## Documents complémentaires au dossier de demande de Permis de construire, pour Enquête Publique

Création d'un parc agrivoltaïque au sol à Champagne-  
Mouton (16)

II) Mémoire de réponse à la demande de compléments des services de la DDT

Carte 1 – Zoom sur l'implantation du parc autour de la parcelle D965

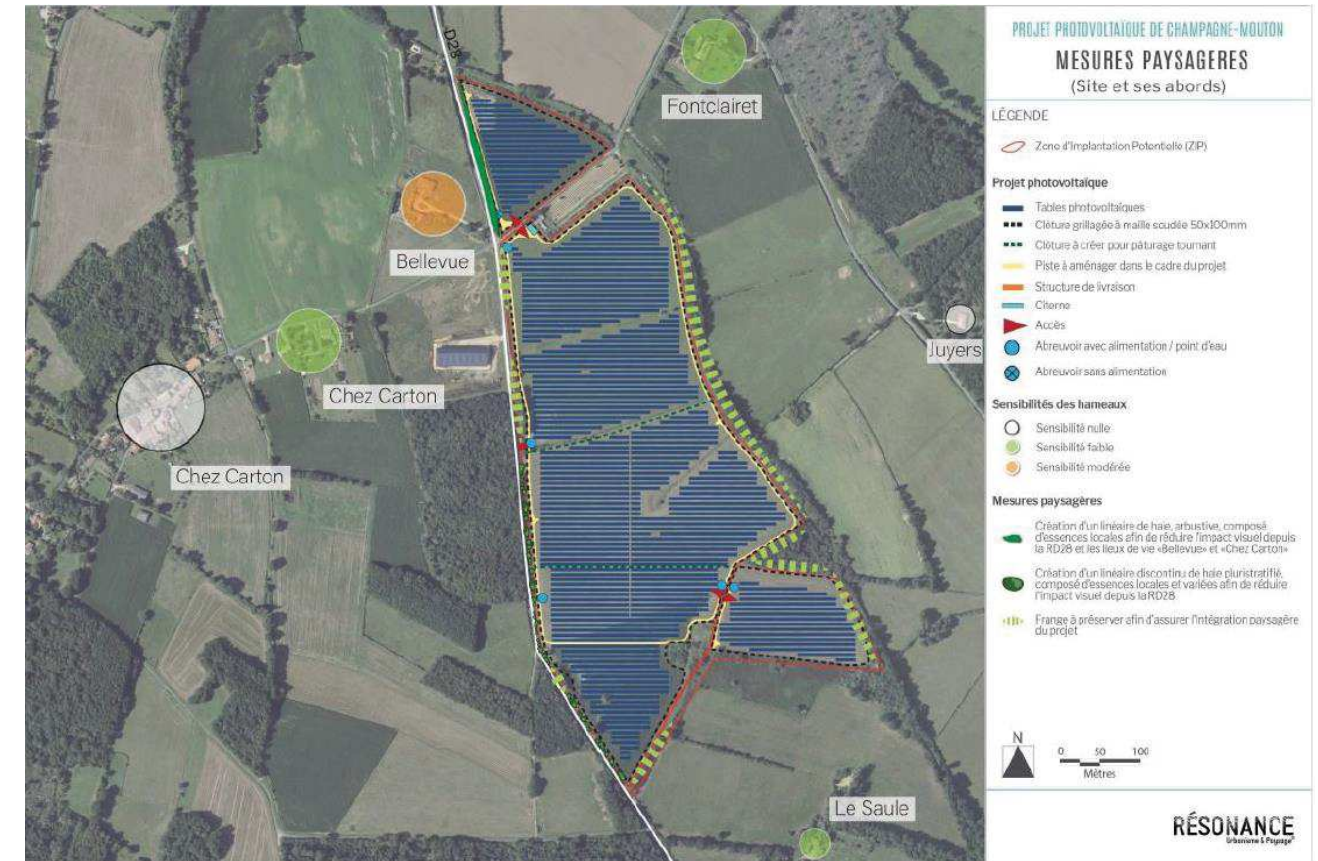
Extrait de l'avis de la Chambre d'Agriculture : « *La partie du projet intitulée « zone 1 », située sur les parcelles C253 et C254, d'une contenance d'environ 2,7ha, nécessiterait d'être supprimée du projet. En effet, elle se situe de l'autre côté d'une voie communale, par rapport au site principal du projet, elle entraîne l'encerclement de la parcelle D965, utilisée par un tiers, elle est située en proximité immédiate du bâti d'habitation de 3 autres tiers.* »

Le bureau d'études paysagères Résonance, qui a réalisé le volet paysage de l'Étude d'Impact sur l'Environnement, précise que la parcelle D965 n'est pas habitée. L'enjeu et la sensibilité par rapport à un effet d'encerclement sont donc moindres. De plus, le renforcement des mesures le long du chemin d'accès à Fontclairret, qui seront présentées dans la suite de ce mémoire en réponse aux commentaires du Paysagiste et Architecte Conseil de la DDT, permet également de diminuer la prégnance et la visibilité du projet depuis la parcelle.

En ce qui concerne le bâti d'habitation de trois autres tiers, le bureau d'études paysagères Résonance confirme que la mise en place des mesures, telles que présentées sur la carte ci-dessous (et à la page 291 de l'Étude d'Impact sur l'Environnement) a permis de diminuer les incidences depuis Bellevue, le seul hameau qui avait une vue directe sur le projet. Les incidences résiduelles finales sur les trois lieux-dits proches sont faibles à très faibles, comme présenté en page 293 de l'Étude d'Impact sur l'Environnement.

En conclusion et pour les raisons précitées, Technique Solaire, appuyé par Résonance, n'estime pas que la suppression de la zone 1 située sur les parcelles C253 et C254 soit nécessaire au vu du faible impact généré.

Carte 3 – Nouvelle implantation – suppression des tables proches de l'entrée nord

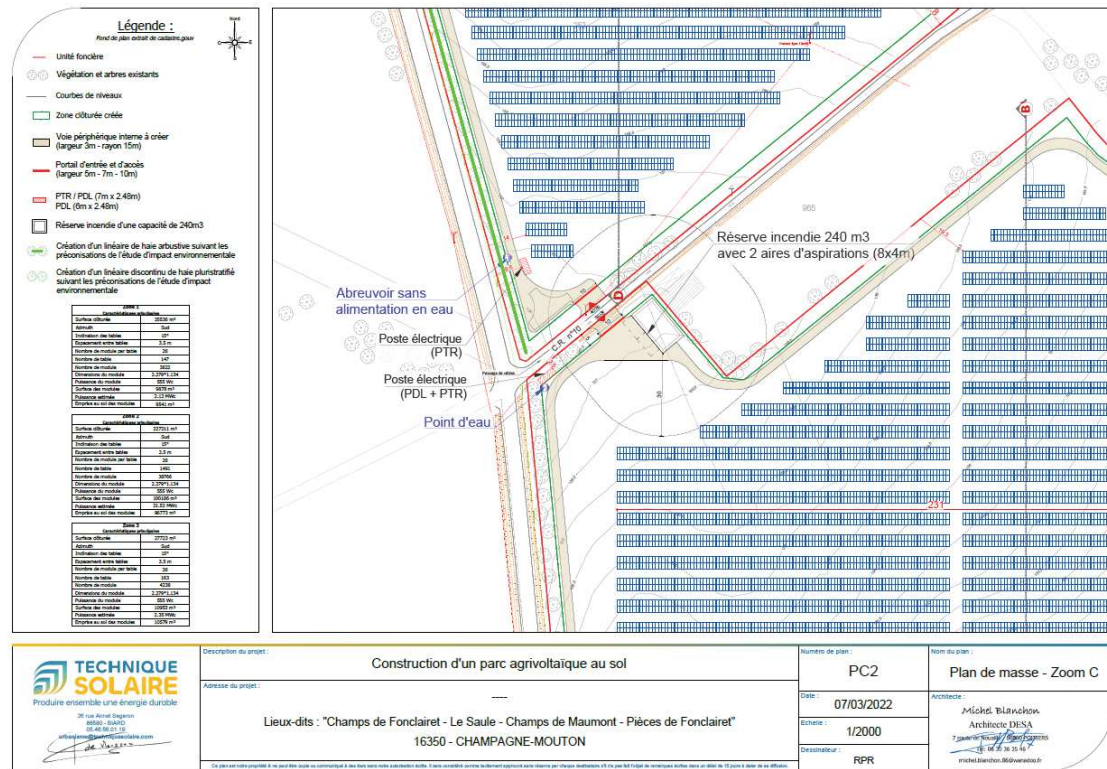
Chaque unité de pâturage devant impérativement disposer d'un point d'eau pour les animaux, le projet nécessite que soit ajouté un abreuvoir avec alimentation en eau au Sud de la zone 2, ainsi qu'un autre à l'Est (voir plans ci-contre), dans le secteur de la mare qui ne peut garantir à elle seule une alimentation en eau pérenne sur toute la période estivale durant la durée de vie de la centrale photovoltaïque.

Technique Solaire a fait le choix d'adapter l'implantation du parc agrivoltaïque conformément aux attentes de la Chambre d'Agriculture, dans le but de faciliter l'exploitation pour l'éleveur en améliorant le passage dans certaines zones du parc. Cela entraîne au total la suppression de 6 tables de panneaux sur la zone centrale. Vous trouverez sur les zones zoomées ci-dessous, ainsi qu'en pièce jointe de ce mail, l'implantation modifiée du parc agrivoltaïque de Champagne-Mouton :

Enfin, en termes de capacité et de mode d'alimentation, les abreuvoirs ont été dimensionnés en fonction du chargement de 140 brebis sur la totalité de la zone. Trois types d'abreuvoirs proposés par l'exploitant, provenant du catalogue alliance élevage, seront envisagés dans le cadre du projet agrivoltaïque de Champagne-Mouton :

Carte 8 – Le rétablissement de la continuité des écoulements d'eau

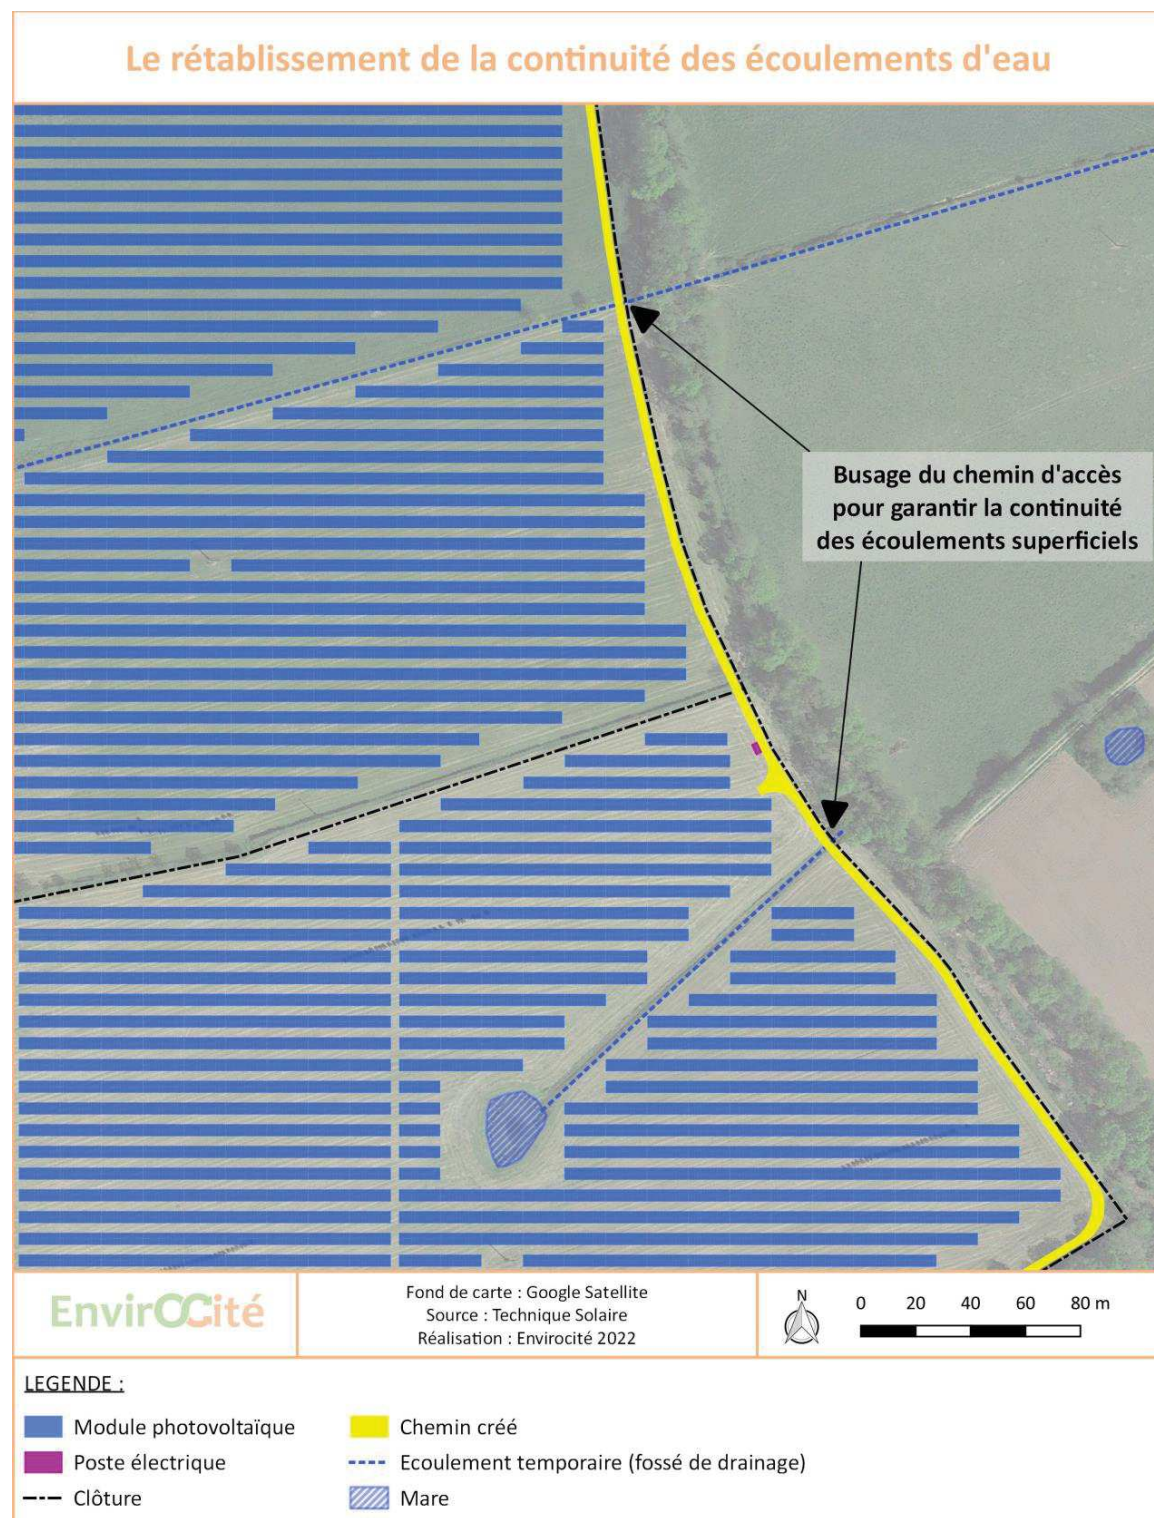
Le dossier précise que ces écoulements ne seront pas impactés par l'implantation des panneaux photovoltaïques qui évitent leurs abords immédiats mais par la création du cheminement périphérique qui nécessitera pour assurer la continuité des écoulements de réaliser des busages de 500 mm de diamètre et à adapter en fonction des pré-études ».

Le dimensionnement des buses et leurs conditions d'implantation seront à préciser et justifier. Concernant le risque de pollution des cours d'eau, le dossier identifie le risque de pollution accidentelle et les mesures à mettre en œuvre pour éviter les impacts sur les milieux.

Il est tout d'abord rappelé que ces écoulements superficiels ont été pris en compte dans la conception du projet. Ainsi aucune installation (panneaux photovoltaïques notamment) ne sera implantée au droit de leur lits mineurs (constitués de fossés rectilignes). Un recul a ainsi été pris lors de la définition de la localisation des installations vis-à-vis de ces écoulements d'eau surfaciques afin de garantir leur continuité.

Le débit de ces écoulements est très réduit et s'inscrit dans des fossés rectilignes d'emprise très limitée : de l'ordre de 30 cm de large pour 30 cm de profondeur, soit une surface d'écoulement de l'ordre de 900 cm<sup>2</sup>. Précisons que ce fossé n'est que rarement en charge, l'écoulement moyen étant nettement plus réduit. Le dimensionnement des buses permettant la continuité de ces écoulements s'est basé sur ces éléments. Une buse de 50 cm de diamètre offre une surface d'écoulement de l'ordre de 1 963 cm<sup>2</sup>, soit plus du double des fossés existants. Ce dimensionnement est donc suffisant pour permettre l'écoulement de la lame d'eau moyenne. Il offre également une transparence hydraulique lorsque le fossé est en charge et même au-delà.

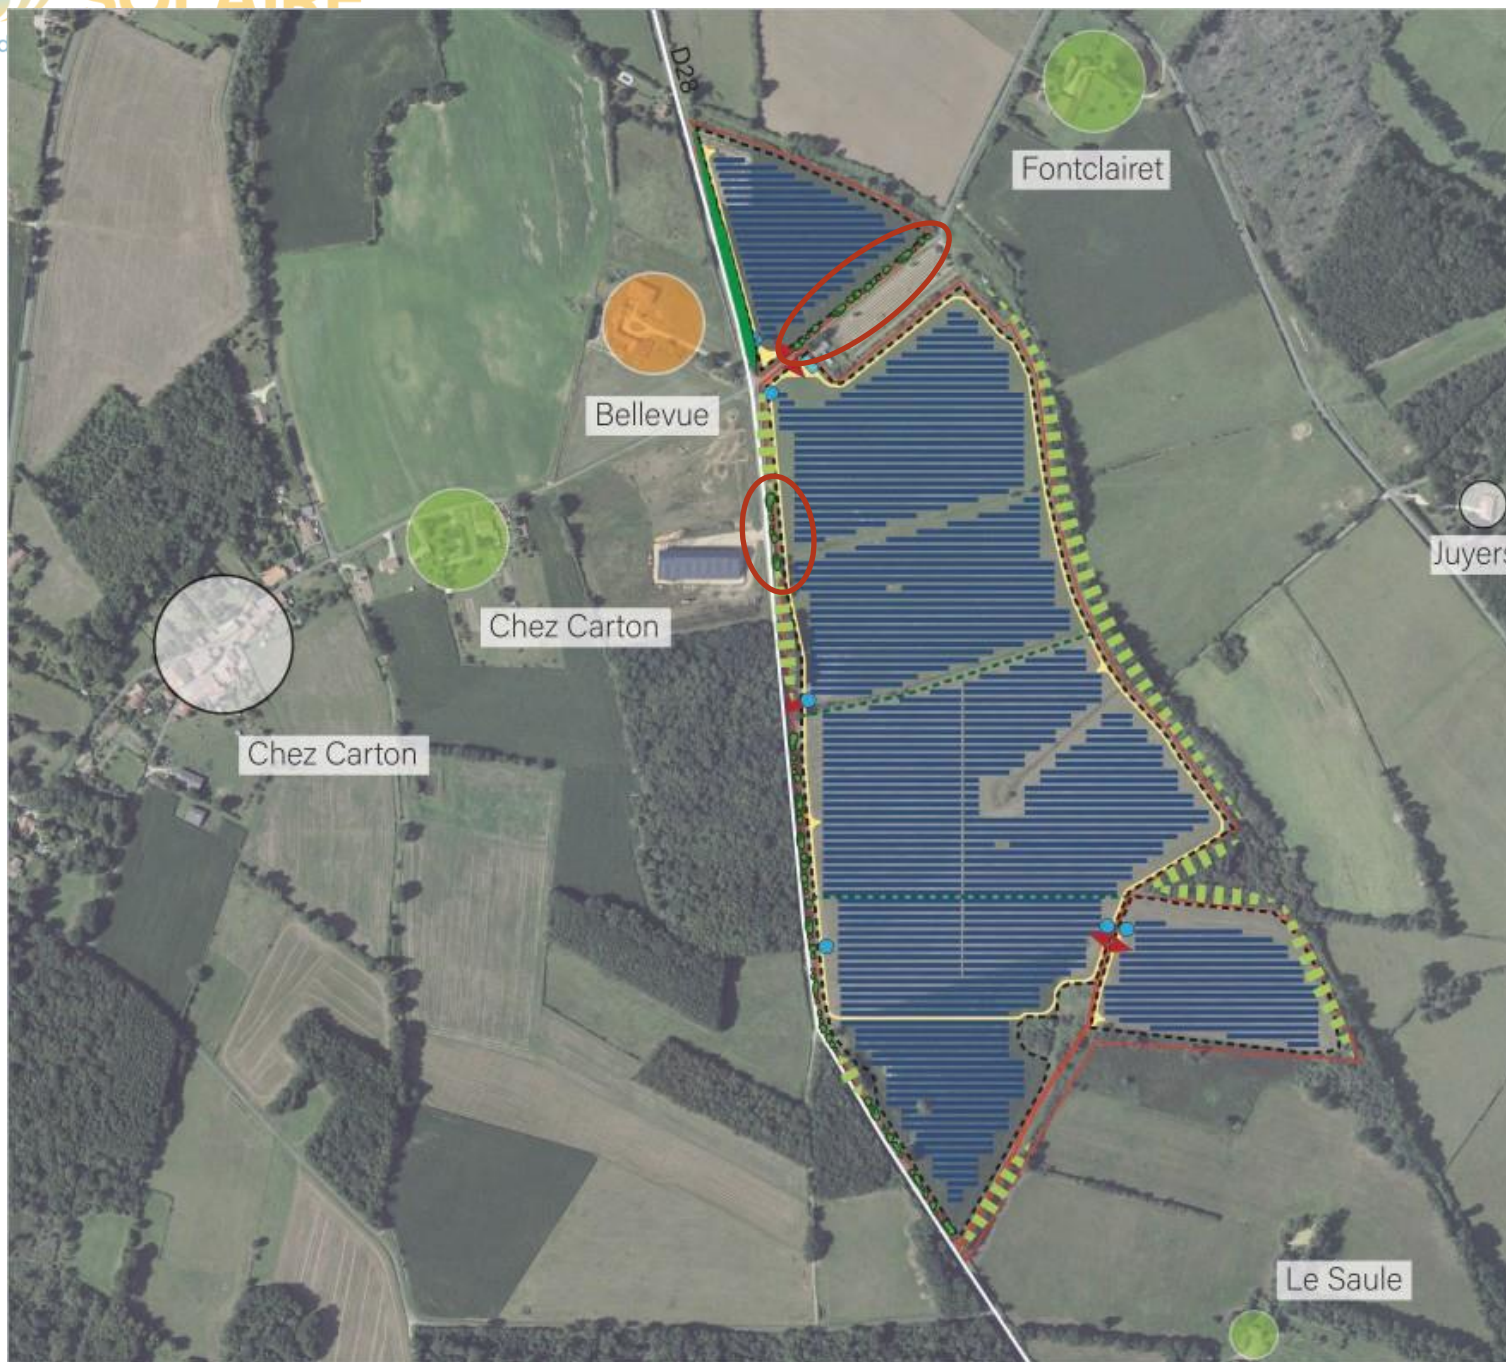
Extrait de l'avis du Paysagiste et Architecte Conseil : « *Le hameau de Fontclairret (à 175m) est exploité en partie gîte et semble être en contrebas, donc sans covisibilité directe, mais on peut imaginer que la présence du parc photovoltaïque aura un impact sur la perception des abords immédiats de ce lieu d'accueil qui mise sur son contexte naturel* »

Comme indiqué dans l'étude en page 43, le hameau de Fontclairret n'est effectivement pas concerné par des vues directes sur le projet depuis l'habitation. Le chemin rural n°10 qui traverse la ZIP servant d'accès au hameau depuis la D28, le parc sera néanmoins régulièrement visible en vision d'approche sur le gîte. Le porteur de projet a donc décidé de mettre en place une mesure complémentaire qui vise à la création d'un linéaire discontinu de haie sur le bas-côté nord de ce chemin rural, qui était initialement exposé à une vue directe sur les panneaux de la parcelle nord du projet. Cette mesure permettra ainsi de réduire considérablement la perception des panneaux en vision d'approche du gîte et d'ainsi préserver le caractère naturel de ses abords.

Carte 11 – Représentation de haie dense vs haie discontinue

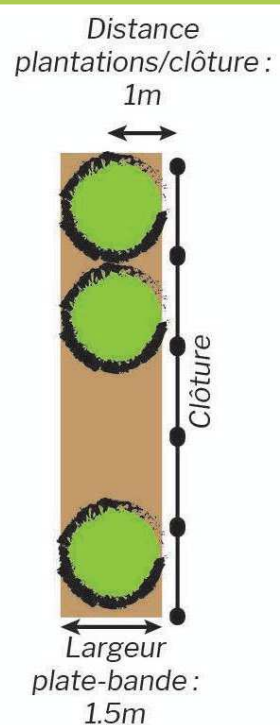
Extrait de l'avis du Paysagiste et Architecte Conseil: « La description des structures de haies doit être précisée par des détails avec le nombre d'unités, leurs qualités botaniques, leur taille, les mesures culturales [...]. Réaliser une représentation graphique avec les plantations à la mise en œuvre et une vue à plus long terme avec la hauteur à maturité. »

Les illustrations et descriptions sur les prochaines pages permettent de répondre à cette demande. Le chiffrage, remis à jour par rapport à celui de l'étude d'impact, tient compte des nouveaux linéaires rajoutés. La palette végétale est issue des recommandations du Guide pour l'utilisation d'arbres et d'arbustes dans les projets de végétalisation à vocation écologique et paysagère en Poitou-Charentes. Attention, conformément au guide sont exclues toutes sous-espèces et variétés différentes du type.

- Sur la haie dense en face de Bellevue, les plantations seront effectuées en quinconce sur une largeur de 2m afin de garantir un effet plus opaque. Pour les haies discontinues, seul 90% du linéaire sera planté, sur une ligne unique.
